Avis de la Mission Régionale d'Autorité environnementale Nouvelle-Aquitaine relatif à un projet de centrale photovoltaïque flottante dans le site de la Cabaleyre à Soussans (33)

n°MRAe 2024APNA160

SAS NEOMIX

Plan de masse du projet- extrait de l'étude d'impact p.129

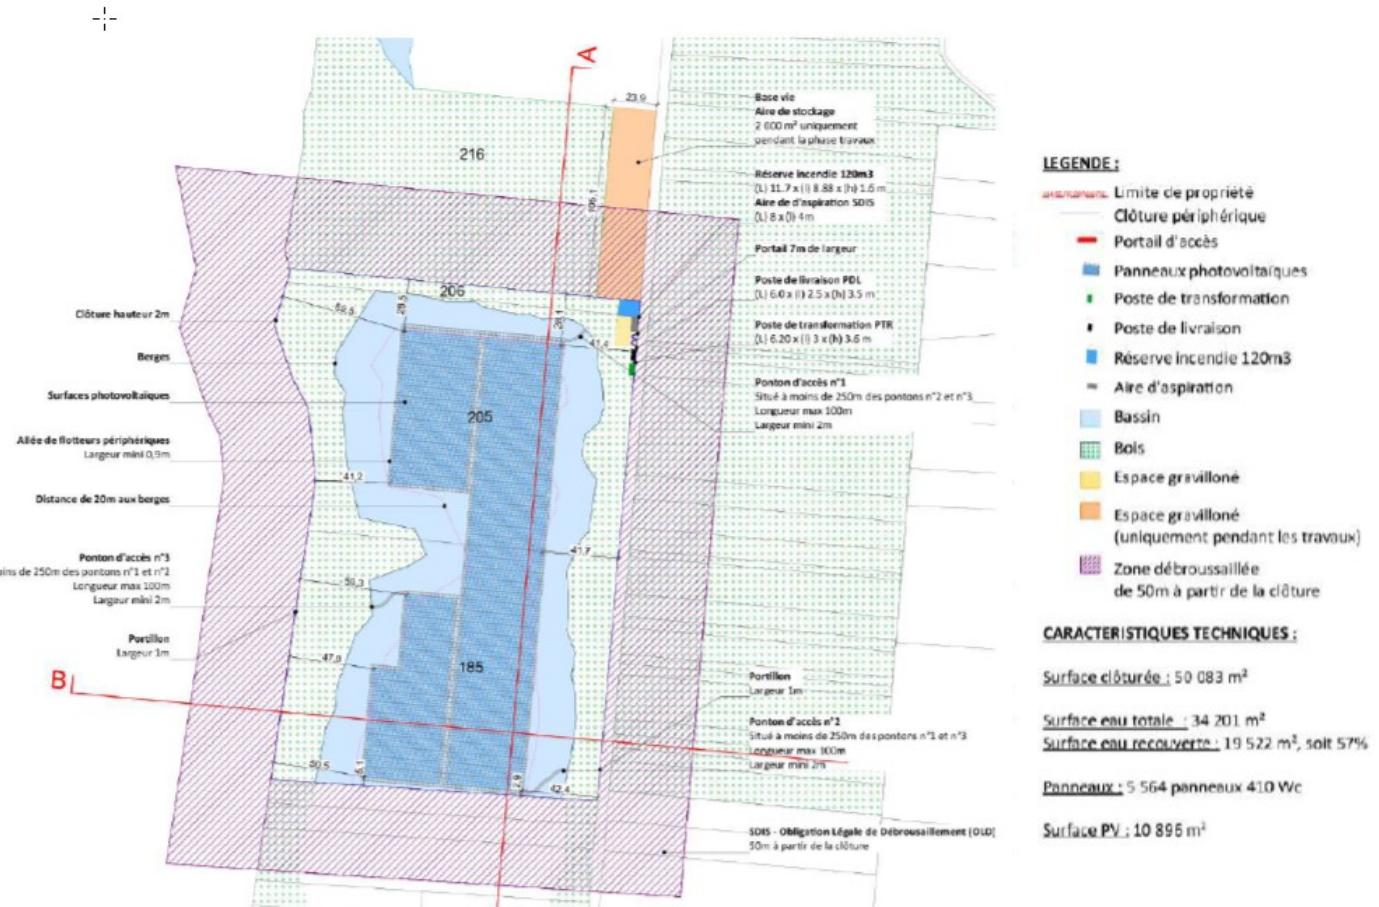
- de superposer le plan masse du projet sur cette carte ;
 - de justifier l'absence d'évitement des secteurs les plus sensibles ;
 - de quantifier les incidences résiduelles du projet après application des mesures d'évitement et de réduction d'impacts. Il appartient notamment au pétitionnaire de traiter la question de la destruction éventuelle des espèces protégées et/ou de leurs habitats naturels à l'occasion de la réalisation du projet. La justification d'absence de nécessité de recourir aux dispositions dérogatoires prévues au Code de l'environnement portant sur la destruction d'espèces protégées doit être apportée ;
